中央储备粮淮北直属库有限公司仓储项目土建施工总承包澄清公告 (一)

(项目编号: 2025AFWGZ50580)

关于中央储备粮淮北直属库有限公司仓储项目土建施工总承包(项目编号: 2025AFWGZ50580)相关问题回复如下:

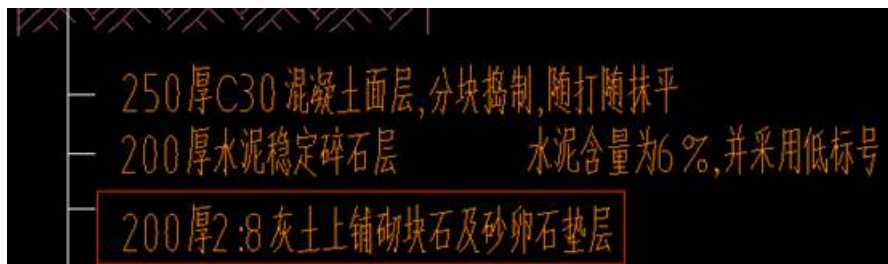
问题4: 请提供总图工程中道路破除及恢复的具体施工做法?

回复4: 总图工程中道路破除及恢复多为设备管线敷设, 详见机电及工艺总图。道路恢复做法与新建混凝土道路做法一致。
